一般社団法人日本建築板金協会
事務局

第 40 回 全国建築板金競技大会
「技能競技の部 (ZIC) 」 課題への質問と回答

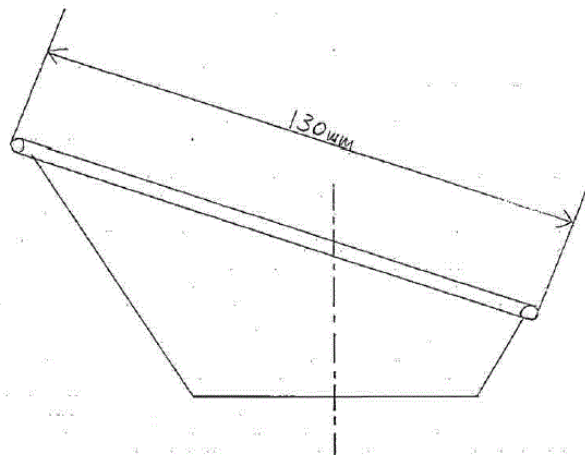
正面図では 130mm となっている注ぎ口。

上から見た平面図には $\Phi 130\text{mm}$ と書いてありますが、 $\Phi 130\text{mm}$ とするなら正面から見た寸法は 130mm にはならないと思いますが、どちらが正しいのでしょうか。

①で作成下さい。
